VW - centrallåspumpe med styreenhed 8TN 006 654-501

Centrallåsen har begrænset funktion efter udskiftning af centrallås-styreenheden. Ændret tilslutning til vakuumrørledningen.

Elektrisk tilslutning

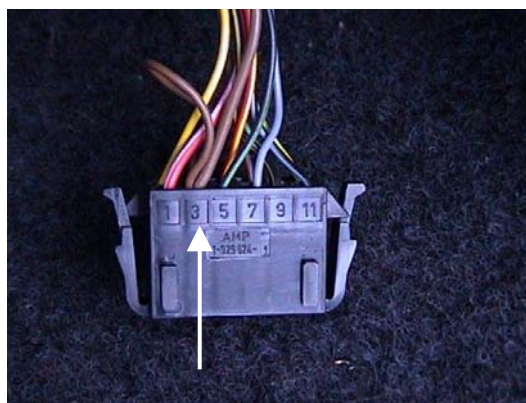
For at genetablere den oprindelige funktion skal der etableres en elektrisk bro i tilførslen til centrallås-pumpen mellem stikkontakt 3 og stikkontakt 8.

Billede 1

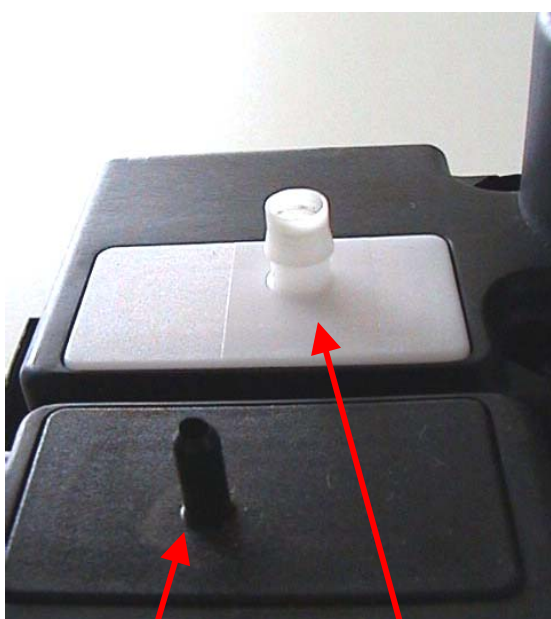
Desuden skal der til biler med en enkelt tilslutning (fig. 1) bruges en slange og et reduktionsstykke til undertryksrørledningen for at kunne tilslutte undertryksrørledningen fra bilen til den nye centrallås-pumpe.

Billede 2 Reduktionsstykke og slange

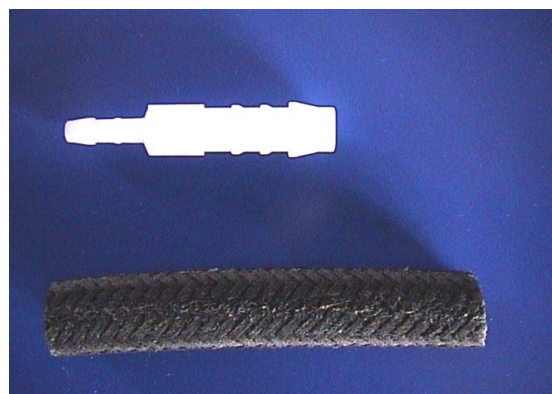
Slangen og reduktionsstykket, der skal bruges, er standarddele. (fig. 2). Slangen skal have en indvendig diameter på 8 mm og en længde på ca. 7 cm, og den må ikke trække sig sammen på grund af undertrykket. Reduktionsstykket skal på den ene side have en diameter på 8 mm og på den anden side en diameter på 4 mm.

Billede 3 Ændret forbindelse

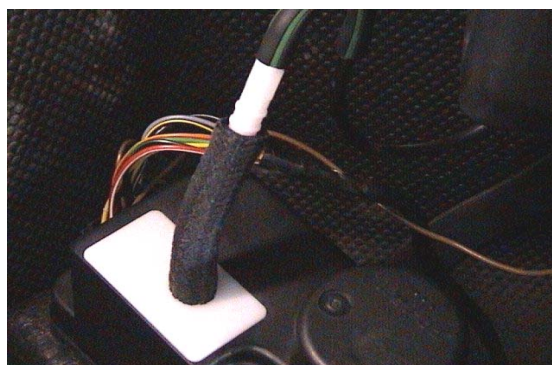
Skyd slangen ind over reduktionsstykket og undertrykstilslutningen på centrallås-pumpen. I den reducerede ende kan undertryksslangen fra bilen nu forbindes (fig. 3).
